昨年の大会(ET ロボコン 2008)で、車検時に NG を指摘された RCX 走行体の例です。

## 1. 光センサ部（遮光スカート含む）

写真 4

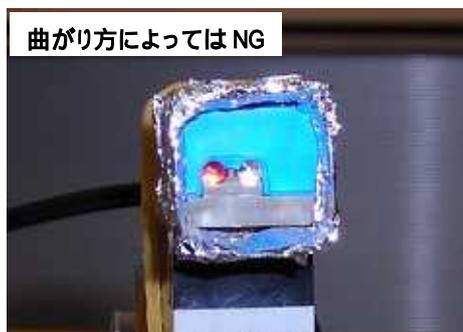
光センサ部をアルミホイル等で覆うことは認められていますが、覆ったアルミホイルが写真 4 のように光センサの発行/受光部の面にはみ出している場合は、NG となります。

図 2

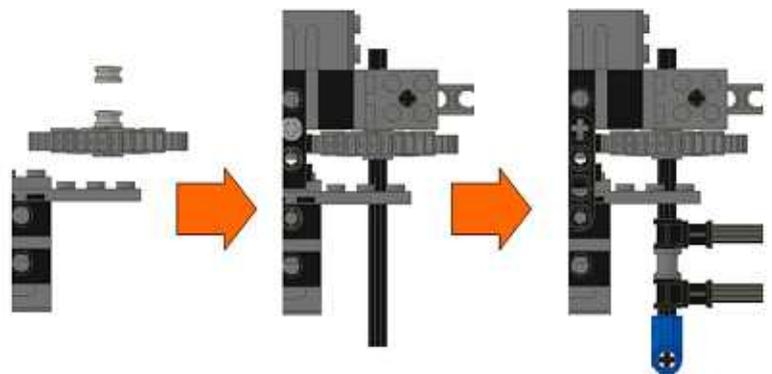
写真 8 (ピンボケですいません)のようにステアリングを振るギアのシャフトに余計なペグが付いている走行体が、数多くありました。ステアリングシャフトのペグは 図 2 の位置につけます。

図 3

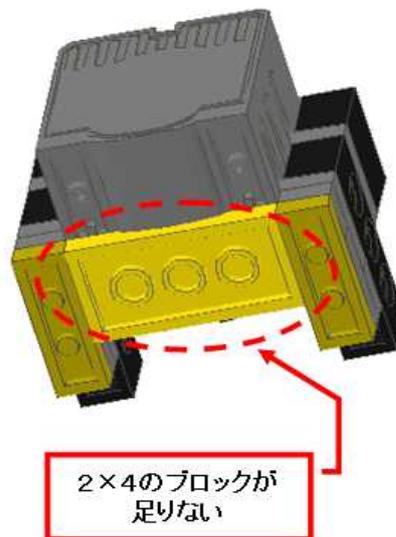
ステアリング駆動モータに取り付けているブロックが写真 9 のように不足しているものがありました。図 3 のように、2 × 4 のプレートブロックを追加してください。

写真 11

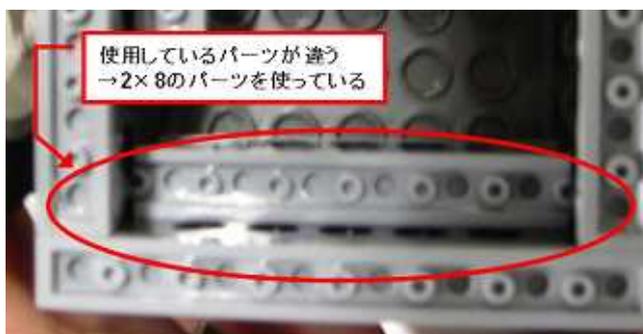
写真 11 のように駆動部の後側の RCX を乗せる箇所に 2×6 のプレートブロック以外のブロックを使用しているものがありました。

図 5

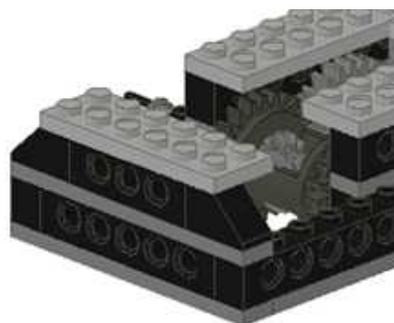
また写真 1 2 のように後側のブロックの組み方が違うものもいくつかありました。駆動部後側の正しいブロックの組み方は、図 5 のようになります。

図 6

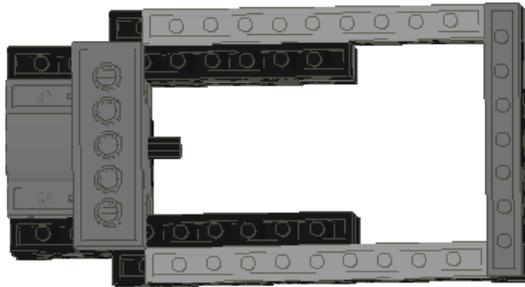
駆動部の底側は、写真 1 4 のようなブロックの組み方の間違いがありました。また写真 1 5 のような間違ったブロックの組み方も報告されていて、類似の誤りも散見しました。

駆動部の底側のブロックの正しい組み方は、図 6 のようになります。
